Modulo per la presentazione delle osservazioni per i piani/programmi/progetti sottoposti a procedimenti di valutazione ambientale di competenza statale

ID: Codice procedura (ID_VIP/ID_MATTM):10844

Impianto per la produzione di energia elettrica da fonte eolica, costituito da 6 aerogeneratori della potenza complessiva di 37,2 MW, un sistema di accumulo da 25 MW e relative opere connesse in località "Rempillo" nel comune di Pitigliano (GR).

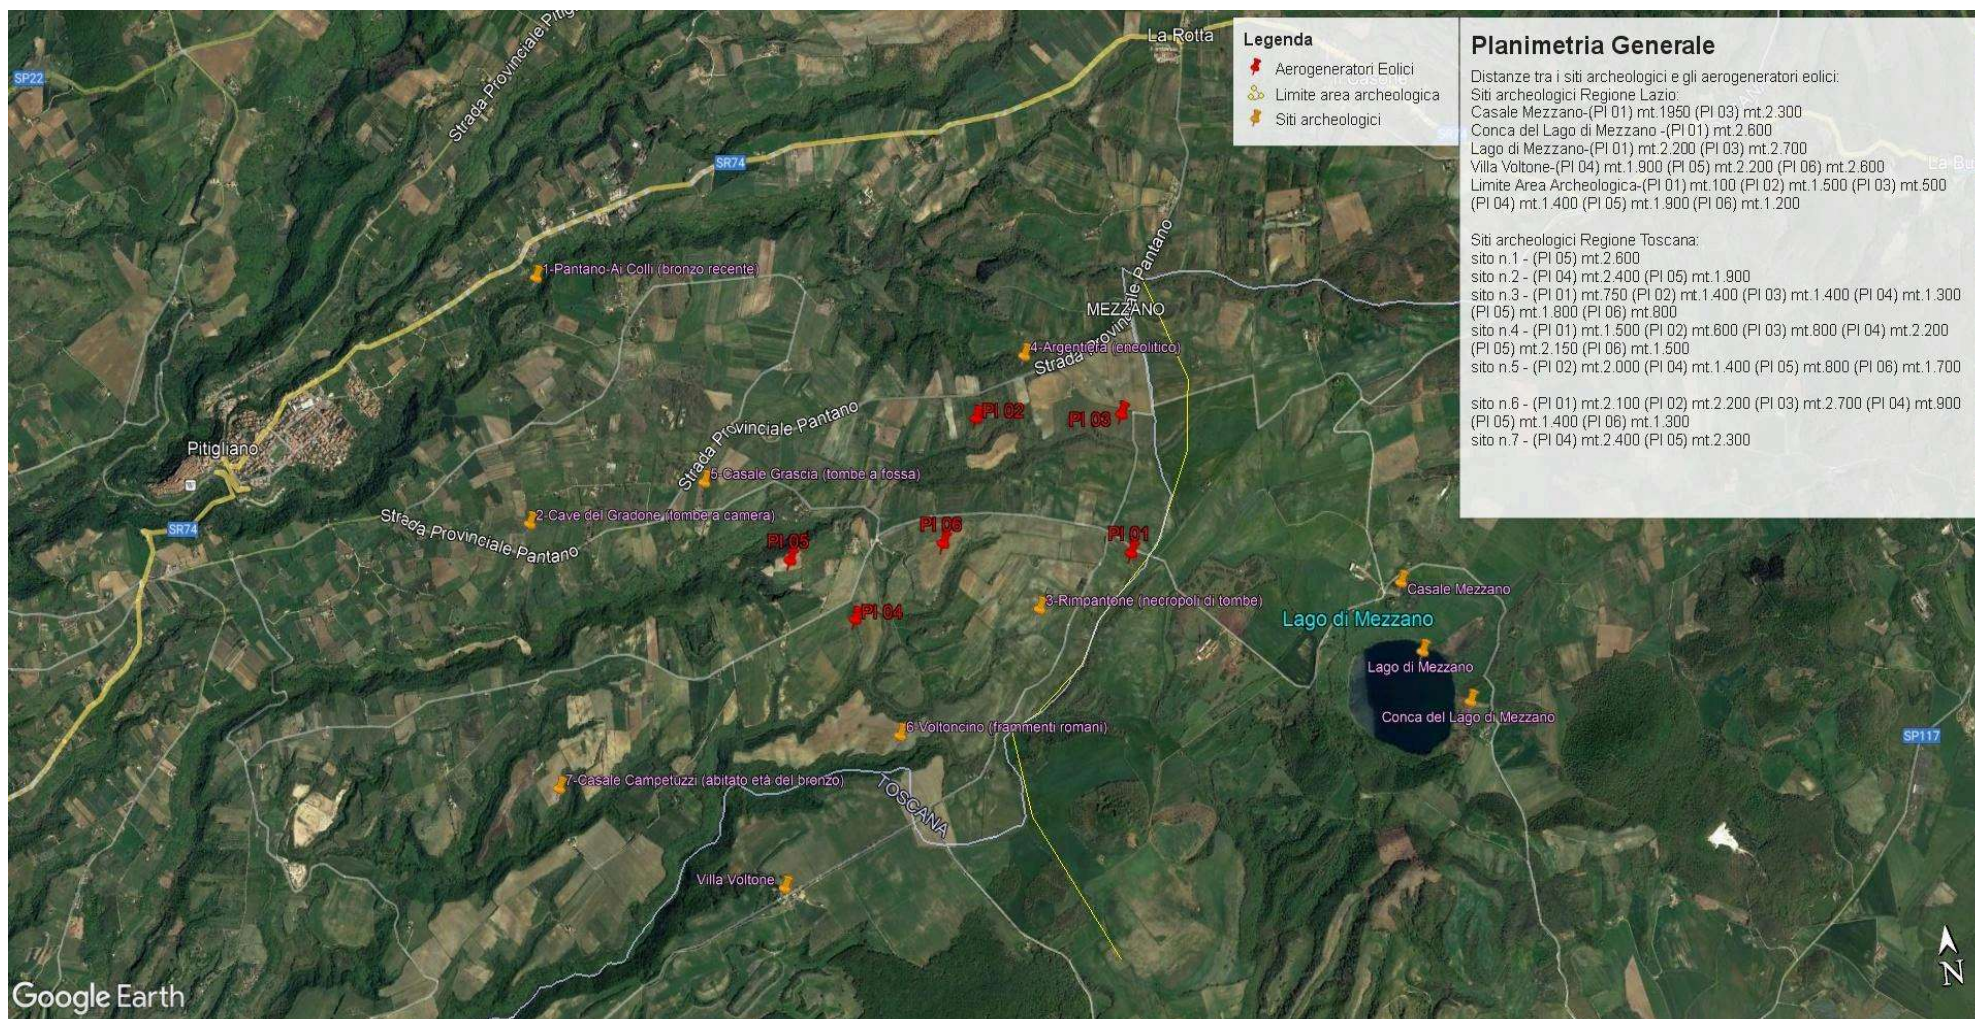
Inoltre, la zona in cui insisterebbe l'impianto eolico industriale Rempillo è compresa nelle fasce di rispetto di 3 km di diversi beni archeologici tutelati dalla parte II del Codice dei Beni Culturali (vedi Allegato, immagine n. 3). Inoltre le pale P04 e P05 ricadono all'interno di un'area archeologica che la Proponente vorrebbe cancellare per il semplice fatto che non è riportata nel documento regionale ma

h) Le zone di interesse archeologico evidenziate nell’immagine n. 3 a cui si aggiungono anche l’importante abitato protostorico di Sorgenti della Nova e Ruderì del Castello altomedioevale che si trovano a circa 4 km dalle aree in cui è stato progettato l’impianto eolico industriale. Poco più lontano i resti del castello medioevale “Morroneccio”. Nell’area vasta le preziose necropoli eneolitiche (Poggi Alti) ed etrusche di Pitigliano, Sovana e Sorano.

Immagine n. 4 Situazione di saturazione da impianti FER nella provincia di Viterbo. Non sono riportati gli impianti fotovoltaici e agrivoltaici che hanno inciso per buona parte nel cumulo di impianti FER per superare già nel 2023 gli obiettivi del PNIEC assegnati alla Regione Lazio per il 20230.

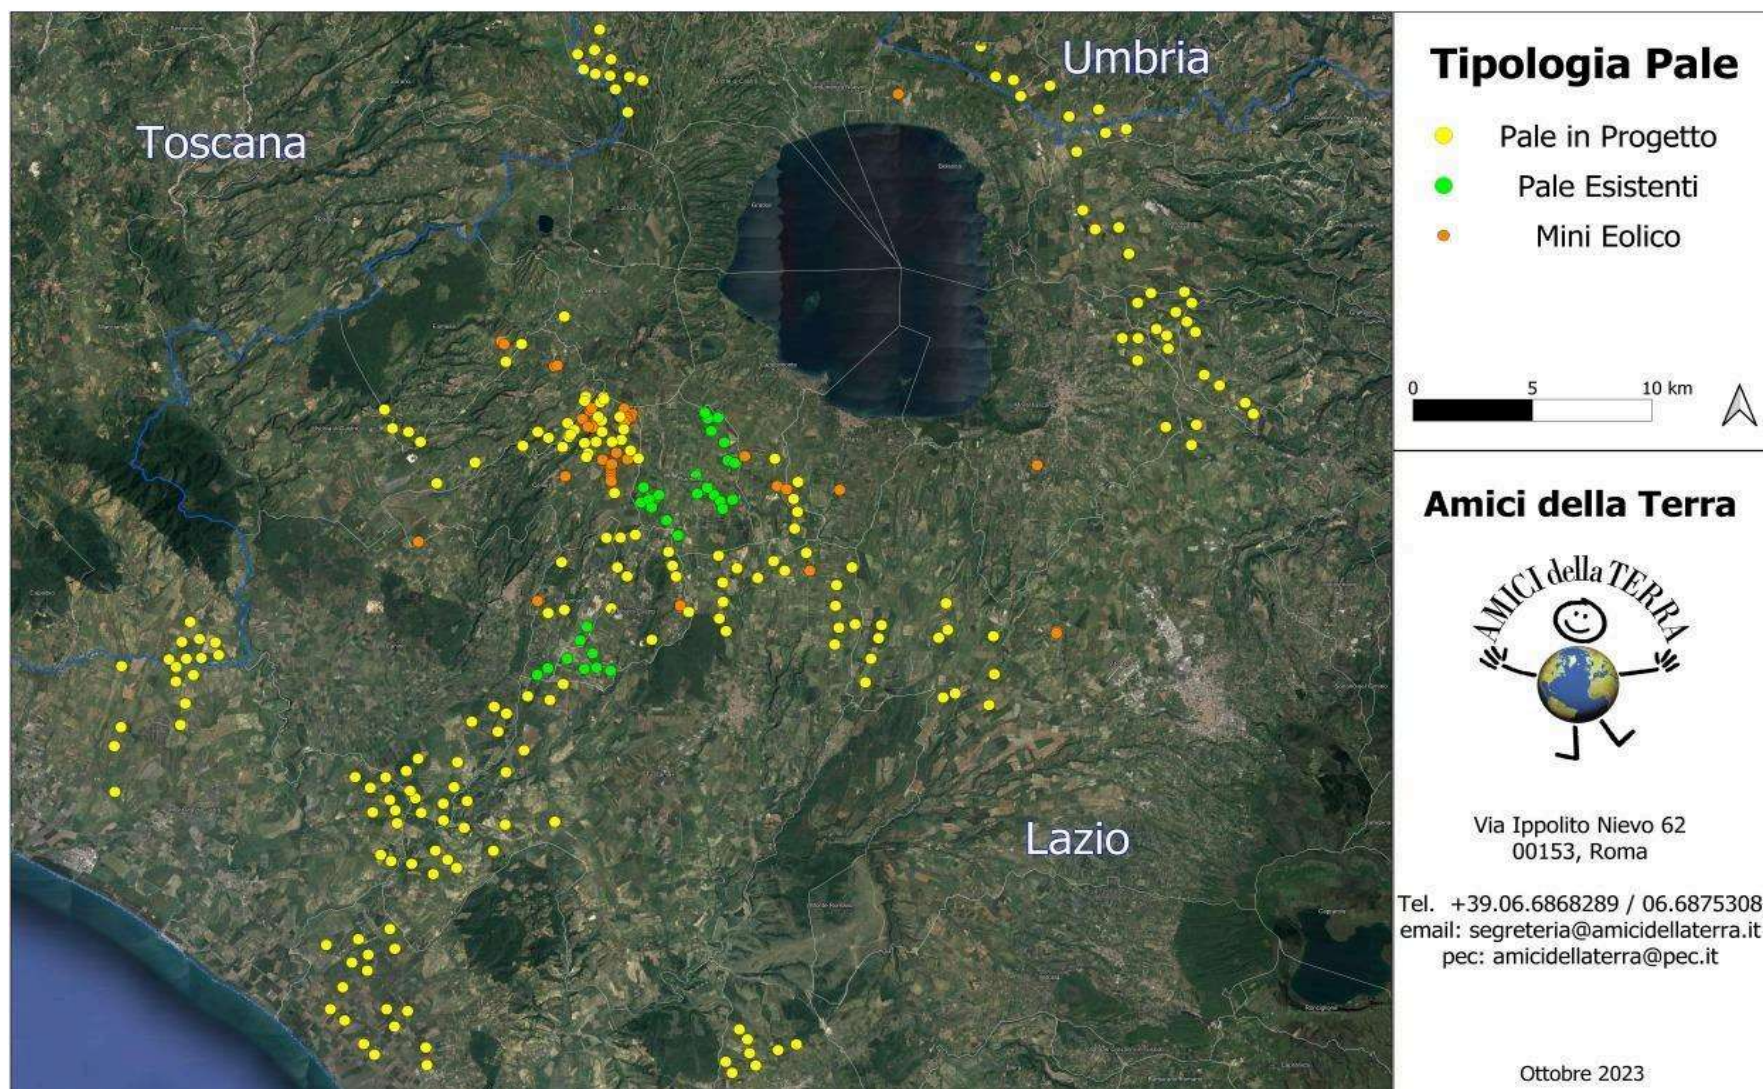
Quindi anche la Regione come Ente deputato dalla normativa nazionale a legiferare sulle aree idonee e non idonee si è espressa riguardo al fatto che abbia assolto ai doveri e alle quote stabilite dal PNIEC e in ambito regionale la provincia di Viterbo è stata quella con il più alto tasso di impianti FER tra tutte e quindi ormai satura ed il cumulo degli impianti FER installati, autorizzati e in progetto rappresenta una **elevata criticità per la sostenibilità ambientale di ulteriori eventuali iniziative,** L'impianto eolico “ Rempillo” pur essendo “esterno al confine provinciale e regionale ma nelle sue immediate vicinanze (a soli 100 metri i primi due aerogeneratori) oltre ad impattare sul territorio e sulle economie di tre Comuni del Lazio (Farnese, Valentano e Latera) si trova nelle fasce di rispetto dei Beni di notevole interesse pubblico come si è evidenziate nelle Osservazioni nn. 1 e 2 e crea anche degli impatti negativi anche sui beni naturalistici come verrà dettagliato nell'Osservazione n. 4. Inoltre andrebbe a sommarsi al già enorme cumulo di impianti eolici e fotovoltaici e geotermici che già creano una elevata criticità ambientale nella provincia di Viterbo e interferiscono anche con il

territorio toscano come si può vedere dalle immagini nn. 4 e 5 dell'Allegato n. 1.
